**Abschnitt 15 von Station 1.465 - 1.410, Länge 55 m**

<div><div><div>GP</div><div>GEOPLAN</div></div><div>DR. KÖHLER GEOPLAN GMBH Ingenieurgesellschaft für Geotechnik und Planung Cranachstraße 46, 99423 Weimar Tel.: 03643-49 59 00 Fax: 03643-49 59 019 e-mail: post@geoplanweb.de</div></div>	<div>Baummaßnahme: B 83 Pegestorf Hangsicherung Begutachtung Feststellungsentwurf Prüfbemerkungen Abschnitt 15</div> <div>Auftraggeber: Landkreis Holzminde Untere Naturschutzbehörde Hinter den Höfen 3 37603 Holzminde</div>	<div>Proj.-Nr.: 19-008</div> <div>Blatt: 15</div> <div>Datum: Nov. 2019</div>
--	--	---

Bilder
Bild 1: Abschnitt 15, aus Unterlage 5.2.15

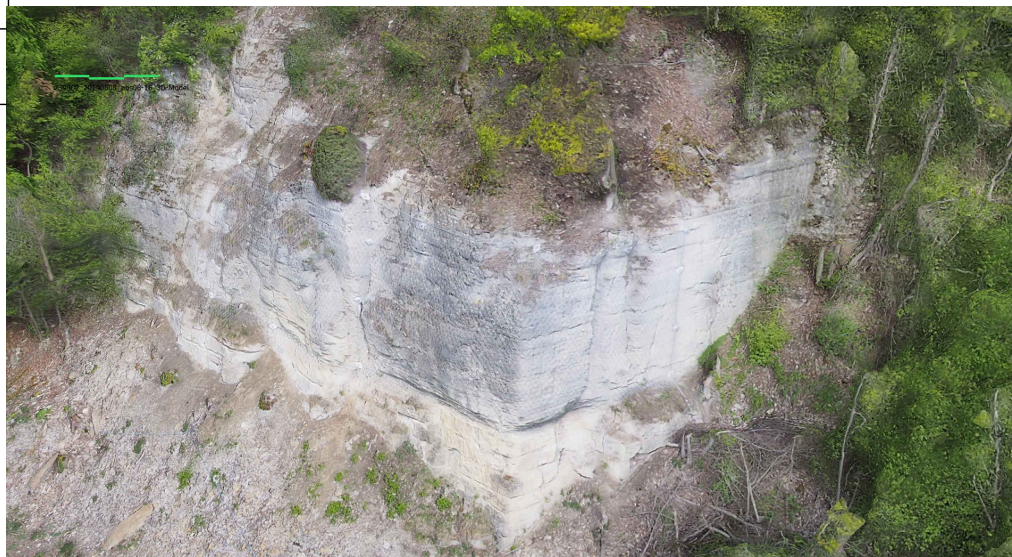
Fachtechnische Abwägung
Die geplanten Sicherungsarbeiten sind nach dem Maßstab der Risikoeinschätzung für das beantragte Planungsziel -Herstellung der Verkehrssicherheit der Straße- nachvollziehbar gewählt und notwendig.
Aufgrund der besonders schweren Zugänglichkeit dieses Abschnittes sind Teile der vorgesehenen Sicherungskonstruktionen (vor allem die oberen) geometrisch/technisch noch nicht sehr weitgehend spezifiziert, die gewählten Konstruktionen sind vorläufige Annahmen, angepasst an die geotechnischen Verhältnisse.
Die vorgesehenen technischen Maßnahmen sind für diesen Abschnitt auf die Korridore der SSZe, die Spritzbetonsicherungen und die Vernetzungsflächen begrenzt und stellen eine Kombination dar, die den Eingriff weitgehend minimiert.
Soweit dies aus den Befliegungsdaten abgeleitet werden kann und vorbehaltlich der noch ausstehenden genaueren örtlichen Untersuchungen sind die : a) Vernetzungsflächen in Kombination mit den SSZen nach Möglichkeit zu optimieren b) die oberen SSZe hinsichtlich Lage, Länge und technischer Ausstattung (Höhe, Verankerung) zu präzisieren. c) Länge und Notwendigkeit des unteren SSZ zu präzisieren

Aus geotechnischer Sicht bestehen gegen die vorgesehenen Maßnahmen keine Einwände.
Bild 5: Abschnitt 15: Ansicht Felswand oberer Hangbereich; Aufstellbereich SSZ; Lockergestein auf der oberen Ebene

Bild 2: Abschnitt 15, Ansicht aus Befliegung 2019

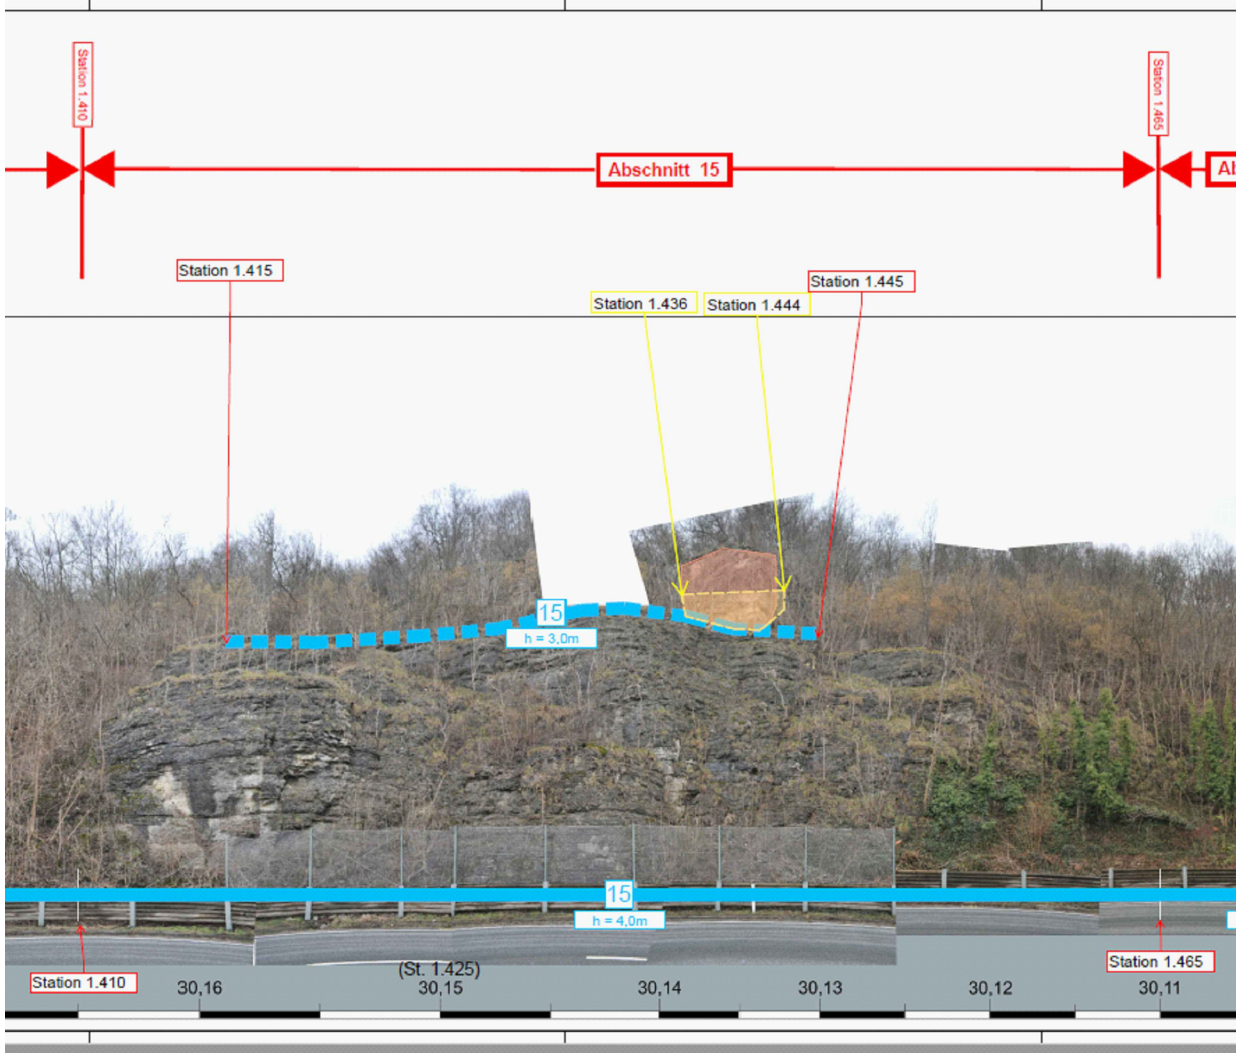
Die Vernetzungen auf Teilflächen sind notwendige Ergänzungen, um die Beanspruchung/Überbeanspruchung der SSZe zu vermeiden und um Gefahren für Baupersonal und später die Straße zu begrenzen.	
Nach Beurteilung der geotechnischen Grundlagen sowie der Ansichten und der Draufsicht ist zu erkennen, dass im Zuge der weiteren Erkundung vor Ort i.Z. der Planung die Lage der oberen SSZe noch präzisiert werden muss; vor allem des östlichen.	
Die geotechnische Notwendigkeit der Sicherung der oberen Wände ist nach Maßgabe der verfügbaren Daten gegeben. Art und Umfang sind im Zuge der Erkundung vor Ort zu verifizieren.	
Ein Ersatz der Maßnahme durch Beobachtung/Monitoring anstelle der Errichtung von Sicherungskonstruktionen ist nicht vorgesehen und hier auch nicht möglich, da die Gefahren/Risiken das mit dem Monitoring verbundene Abwarten nicht erlauben.	
Bild 3: Abschnitt 15, Ansicht oberer Hangbereich Station ca.1415-1445, Bereich teilfertige 3+Maßnahme
